TRANS/WP.30/AC.2/2000/13
TRANS/WP.30/2000/19
4 août 2000

**CONVENTION DOUANIÈRE RELATIVE AU TRANSPORT INTERNATIONAL
DE MARCHANDISES SOUS LE COUVERT DE CARNETS TIR
(CONVENTION TIR DE 1975)**

Validité des véhicules et des conteneurs à bâches coulissantes

PROPOSITIONS D'AMENDEMENT À LA CONVENTION TIR DE 1975

"Croquis No 10

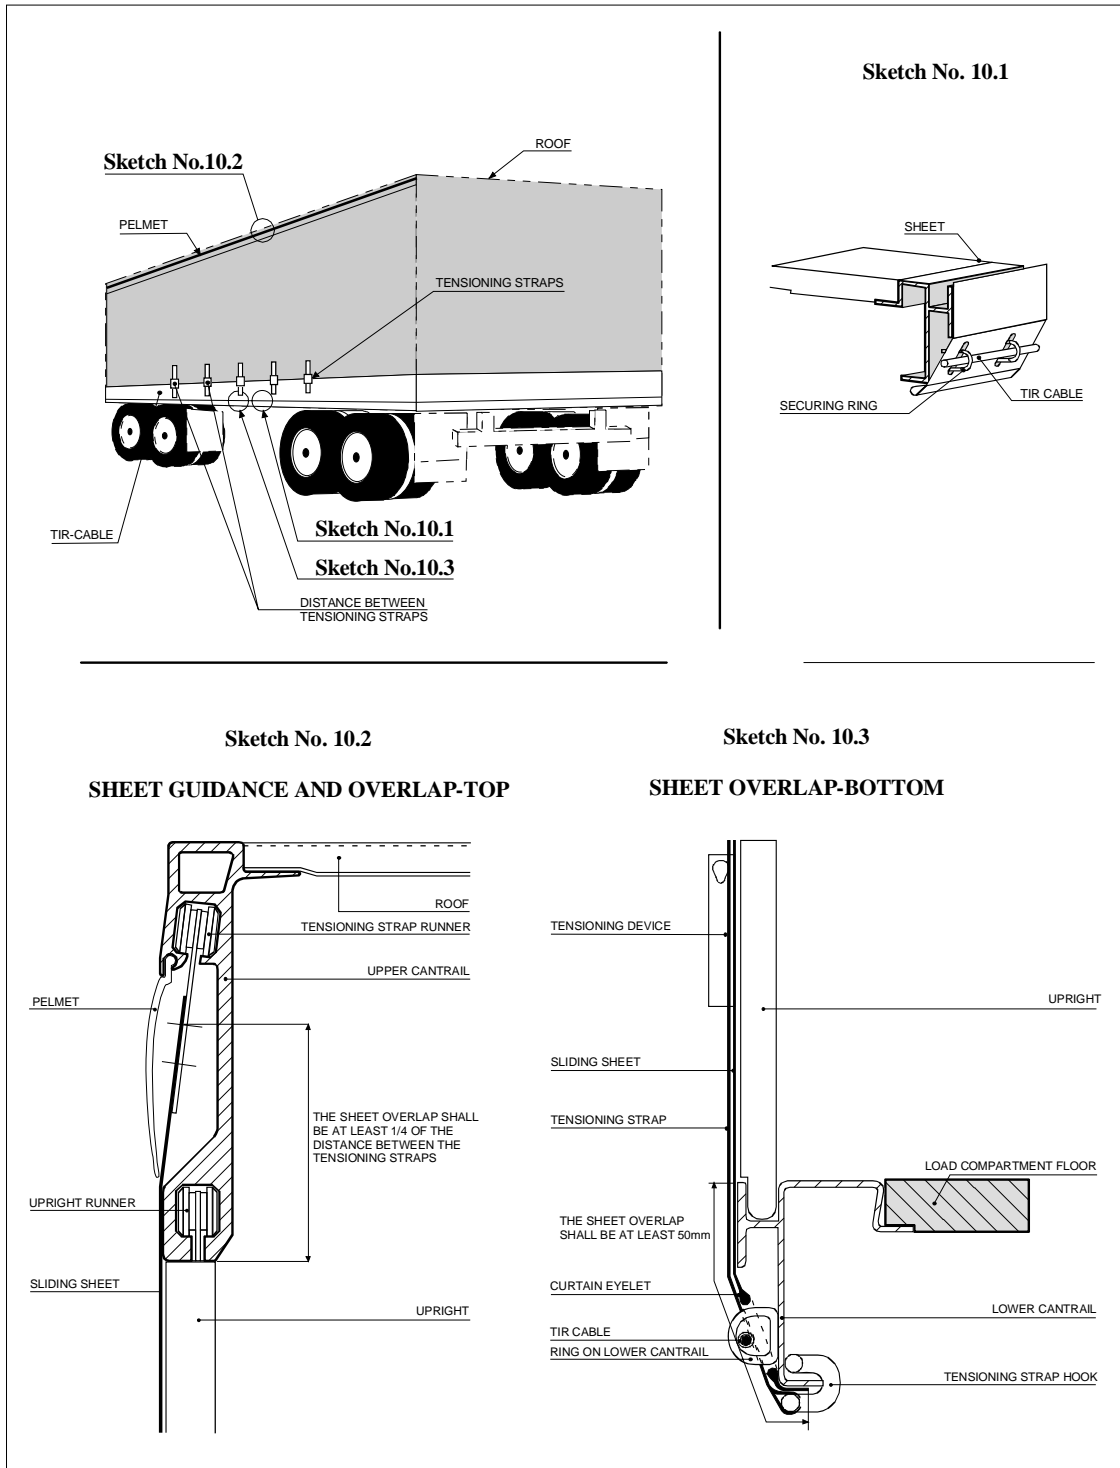
- iii) Le système de guidage de la bâche coulissante et les autres parties mobiles seront assemblés de manière que les portes fermées et scellées pour la douane et les autres parties mobiles ne puissent être ni ouvertes ni fermées de l'extérieur sans laisser de traces visibles. Le système de guidage de la bâche coulissante et les autres parties mobiles seront assemblés de manière qu'il soit impossible d'accéder au compartiment de chargement sans laisser de traces visibles. Le système est décrit par le croquis No 10 figurant en appendice au présent Règlement.

Ajouter le nouveau croquis ci-après à ceux joints en appendice à l'annexe 2 :
